Bearb.	03.08.06	M.Elsner	Änderungsindex	Ident.-Nr. (Teilenummer)
Gepr.	03.08.06	B.Knabe		
Norm			B	7680490M

754-00 Aufsteckknarre 1/4" rechts

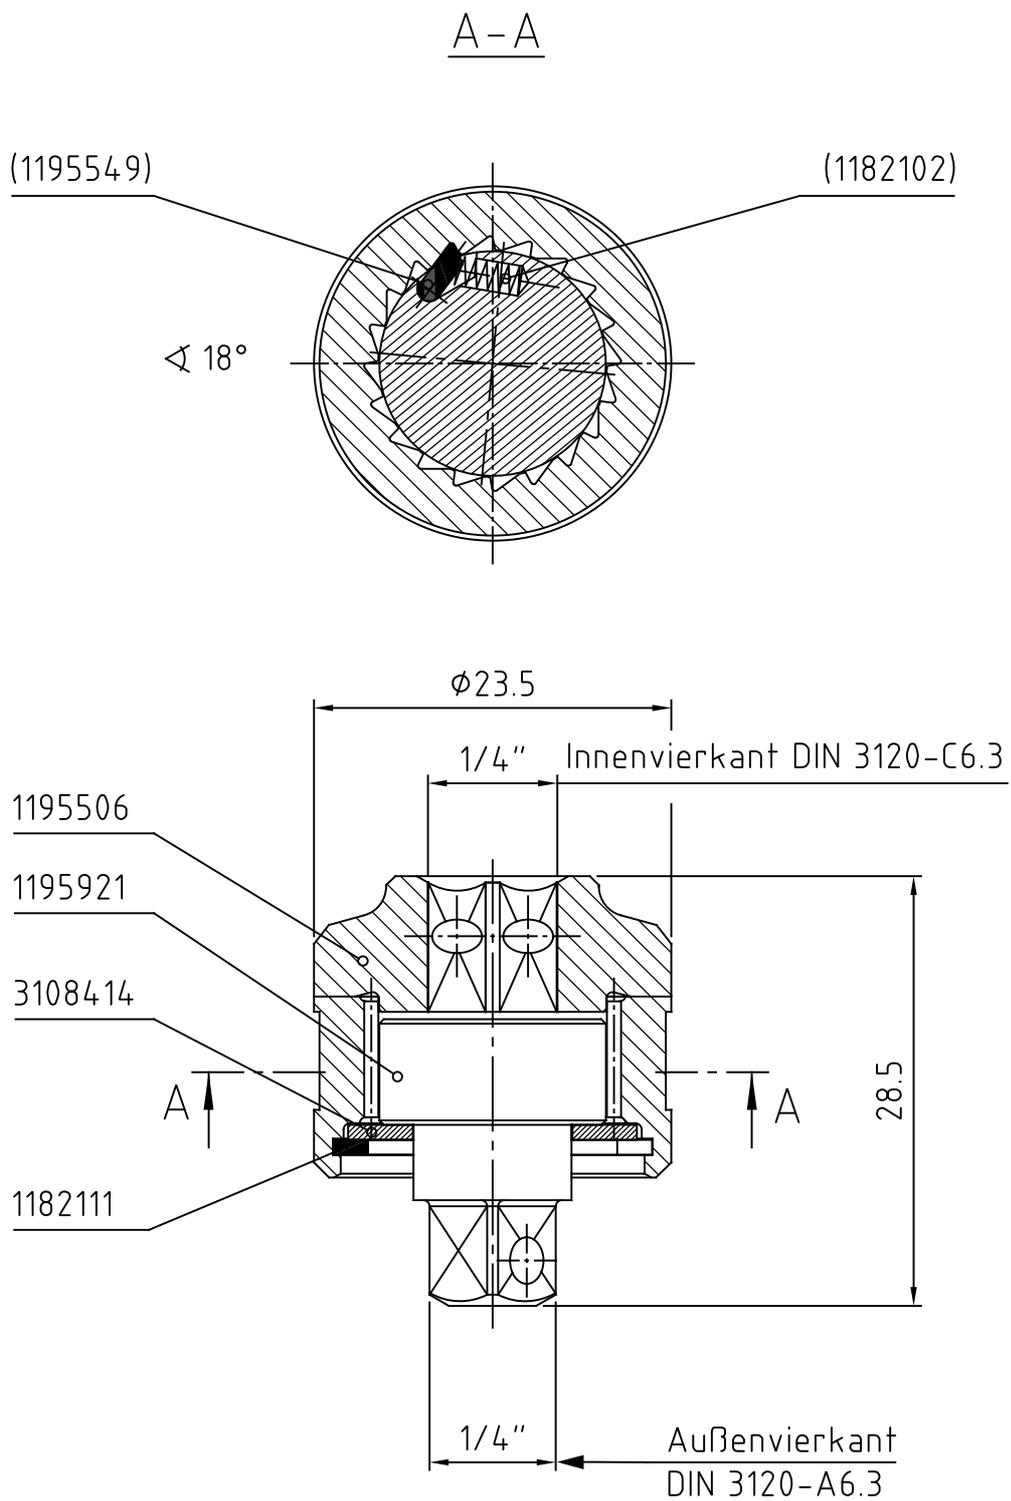
Index	A	B
Änderungs-Nr.	3202_0	3756_0
Änderung	Rastwinkel 18° neu hinzu; Maß 28.5 war 28. Darstellung der Einzelteile überarbeitet.	
Datum	12.02.2013	14.03.18
Name	B.Knabe	M.Elsner
